ACLARATORIA No. 1	
Nombre del Proyecto:	Programa de Electrificación Rural en Lugares Aislados
Fondos:	Convenio de Financiamiento No Reembolsable para Inversión No. GRT/SX-17123-HO
Proceso No:	PERLA-29-LPI-B-
Nombre del proceso:	“Suministro de Bienes y Servicios Conexos para Sistemas Fotovoltaicos Domiciliarios en El Corpus y Concepción de María, Departamento De Choluteca”.
País:	Honduras, C. A.
Fecha de Emisión:	28 de julio de 2021.
Institución:	Empresa Nacional de Energía Eléctrica (ENEE).

La **Empresa Nacional de Energía Eléctrica (ENEE)**, atendiendo lo dispuesto en las **cláusulas 7.1** de la **Sección I “Instrucciones a los Oferentes”** del Documento de Licitación, por este medio, **COMUNICA** a todos los oferentes interesados en participar en el proceso antes descrito, el primer lote de aclaraciones a las consultas realizadas a la fecha, de conformidad con el detalle siguiente:

**Suministro de Bienes y Servicios Conexos para Sistemas Fotovoltaicos
Domiciliarios en El Corpus y Concepción de María, Departamento de
Choluteca.**

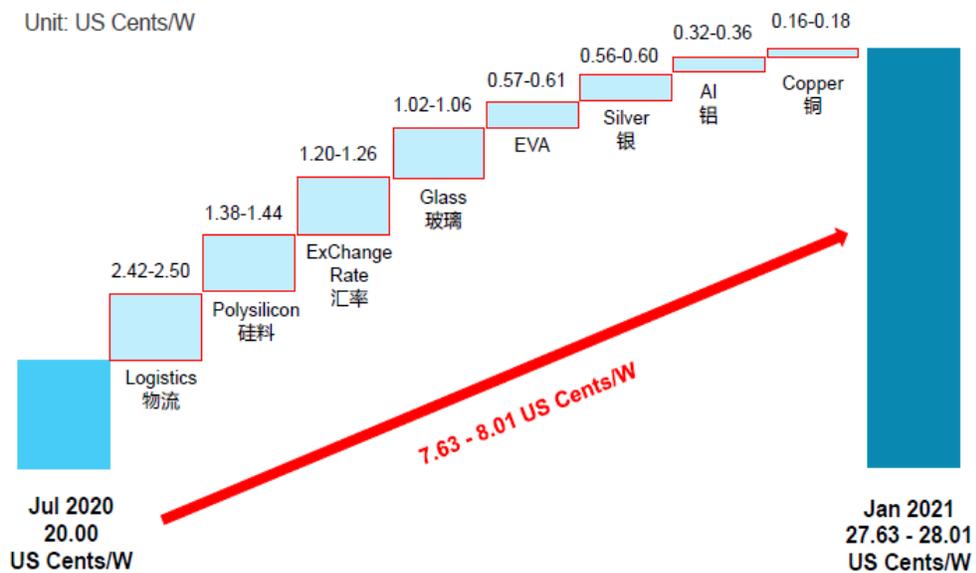
En el formato de plan de entregas y en el primer el párrafo especificaciones técnicas indican en que el tiempo entrega de bienes y servicios conexos es de 150 días a partir de la firma del contrato, ¿Se permitirá que el proveedor plantee un tiempo de entrega superior a los 150 días?

1. Subida de costos de materias primas sin precedentes: En los últimos seis meses del año 2020 la industria de los módulos fotovoltaicos se encontraba ante una situación muy compleja a nivel mundial, esta situación se ha presentado con una escasez importante de vidrio, aluminio, silicio y encapsulante que de la misma manera ha ocasionado alzas de cerca de un 43%, 27%, (44% a 60%) y 21% respectivamente en dichas materias primas. Mismos cambios que nos han llevado a tener alzas de alrededor del 28% al 31% acumulado en los precios de los módulos como se puede observar en la imagen debajo:

Se mantiene lo indicado en el Documento de Licitación (tiempo de 15 días), una vez que se realice la adjudicación y suscripción del contrato se deberán realizar las evaluaciones y presentar las justificaciones asociadas para otorgación del tiempo razonado.
